アフガニスタン国
都市交通にかかる情報収集・確認調査

第 2-2 編 橋梁架替設計レビュー（グザルガ橋）

アフガニスタン国
都市交通にかかる情報収集・確認調査
橋梁架替設計レビュー

第2-3編 サライシャマリ交差点設計レビュー

1 FOUNDATION PLAN
Scale: 1:150

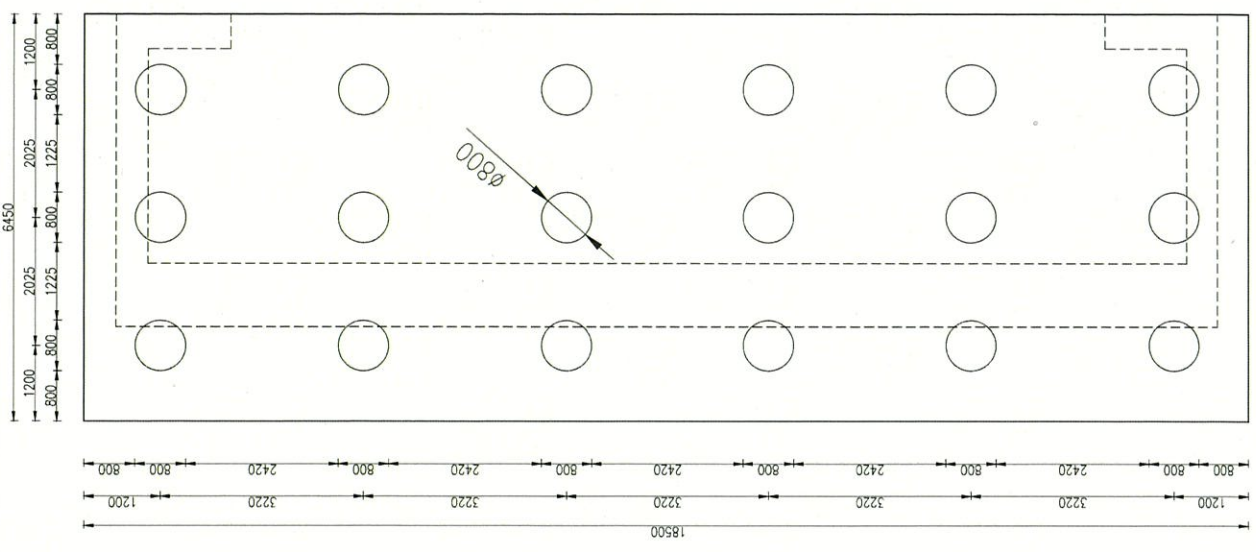
杭頭の標高を明示すべきである。

1 PILES ARRANGEMENT PLAN ON ABUTMENT Scale: 1:25

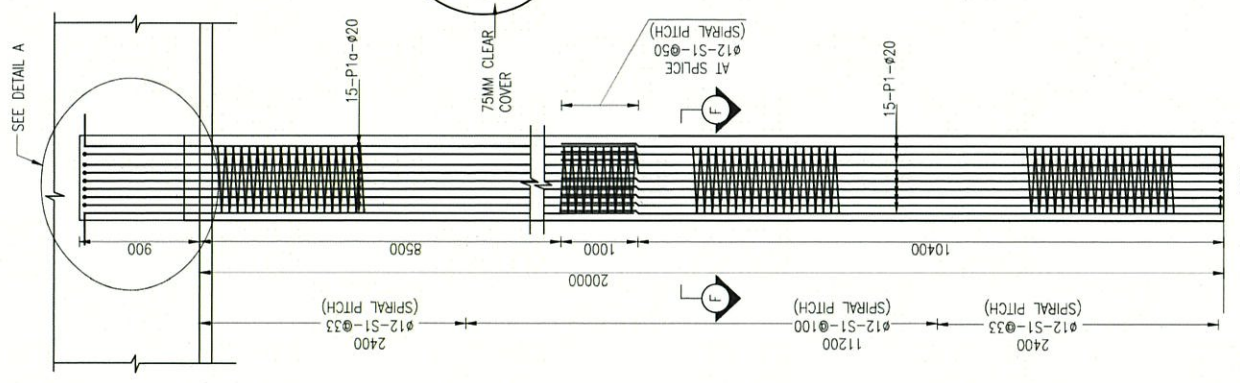
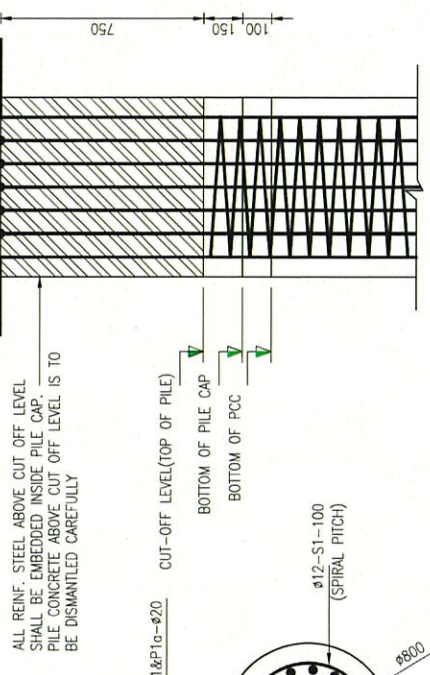
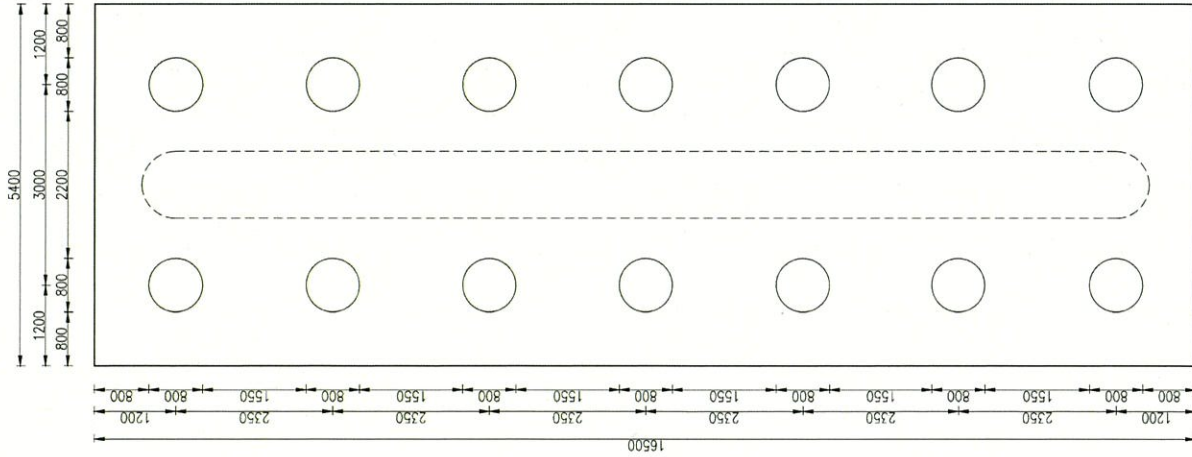
★ ①杭長が他図面と不整合である。
②杭主鉄筋本数に不整合がある。

1 PILES ARRANGEMENT PLAN
Scale: 1:75

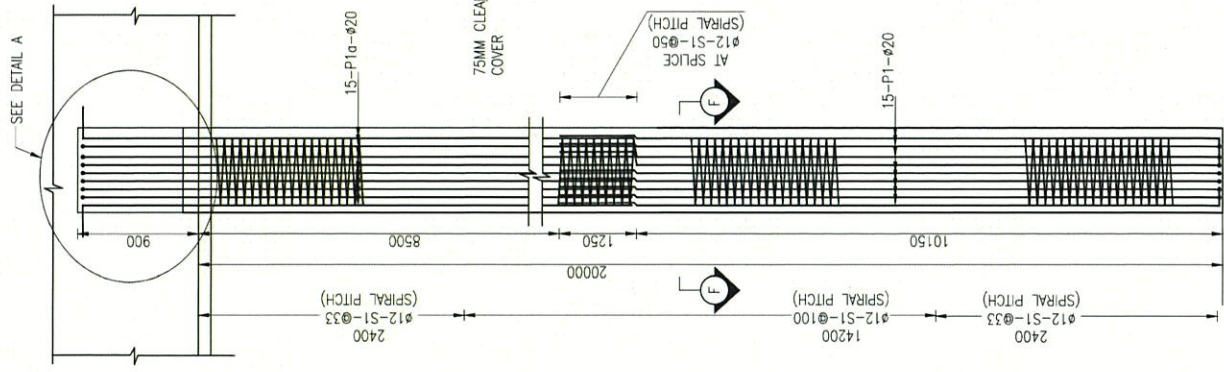
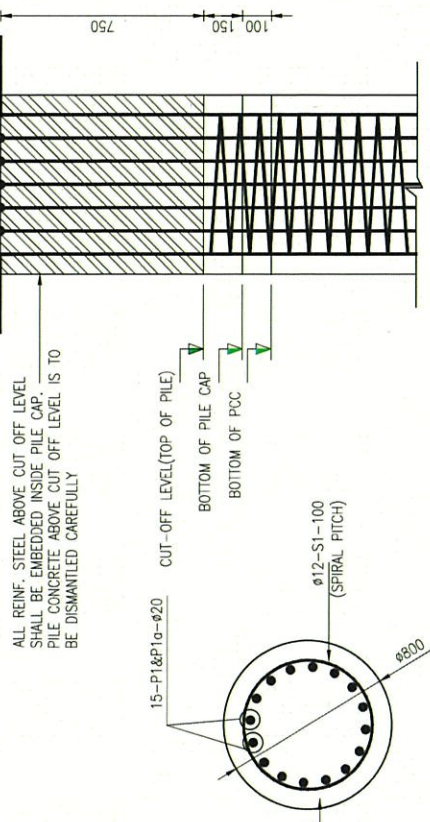
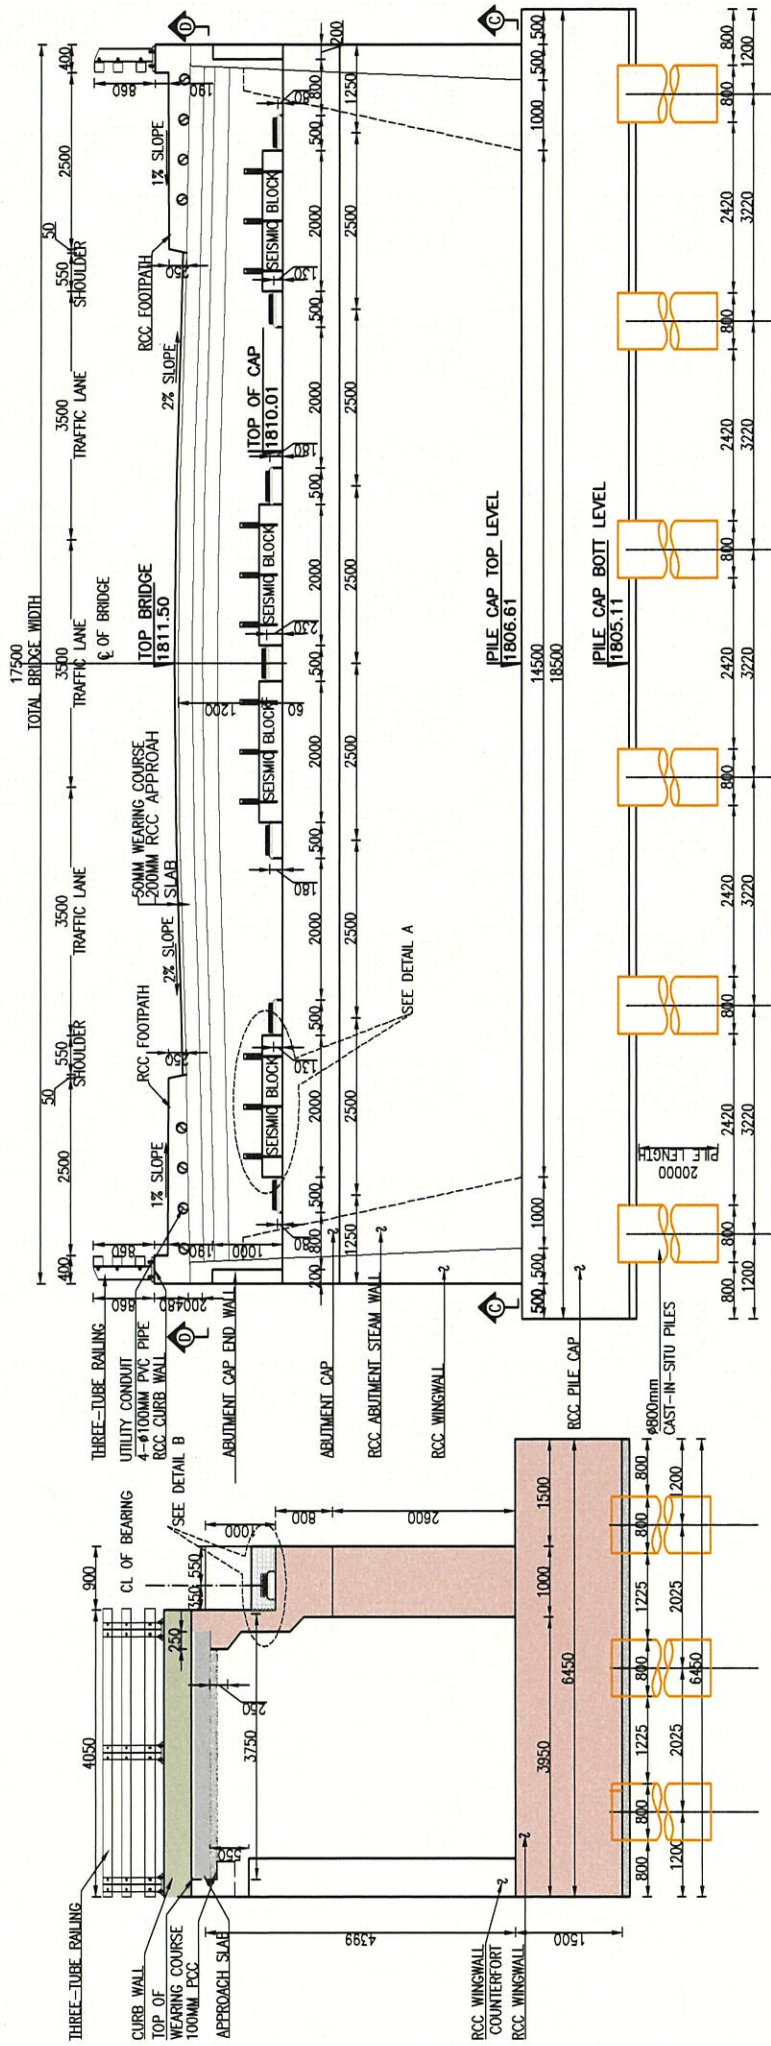
★ ①杭長が他図面と不整合である。
②杭主鉄筋本数に不整合がある。

① SECTION (A-A)
Scale: 1:75

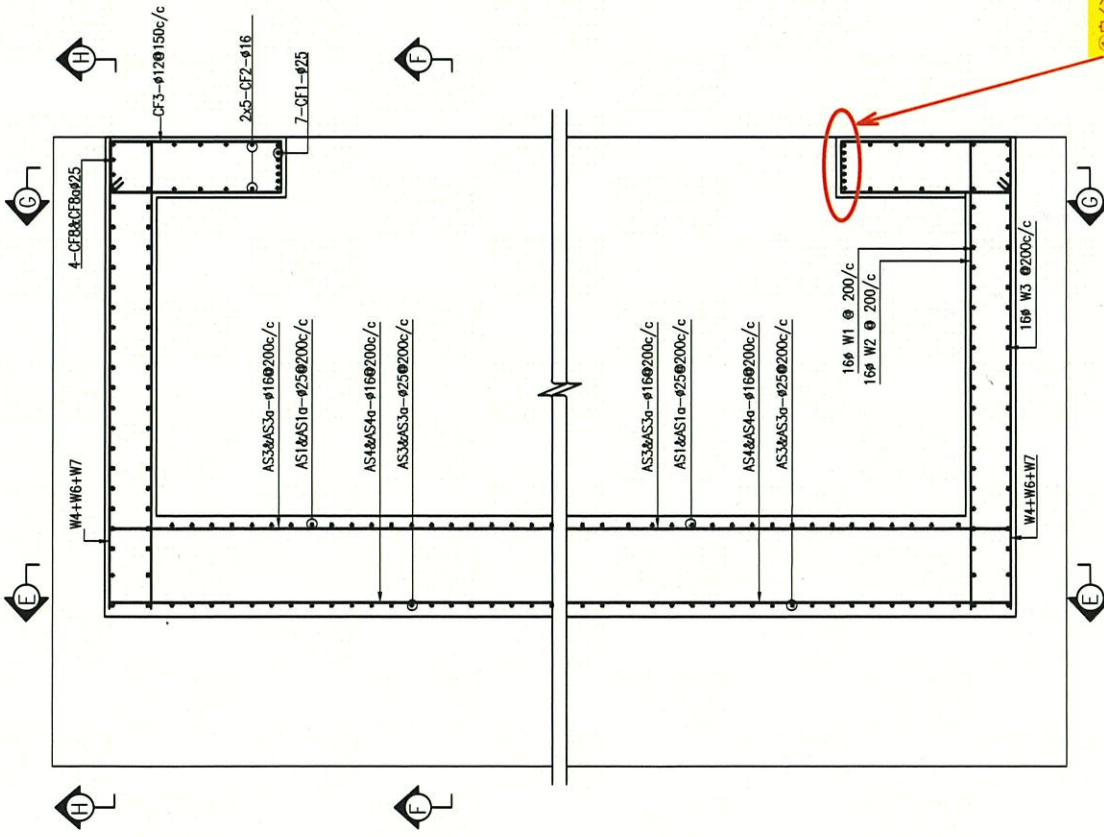
- ① Section A-Aの高さ方向の寸法値を抑えている場所がわからない。
- ② 端部の杭とワーニング端部の間隔は杭径の1.5倍ではなく、杭径程度まで小さく出来ると思われる。
- ③ 杭の間隔を杭径の2.5倍の2.0mとしないう理由が追記されるべきである。
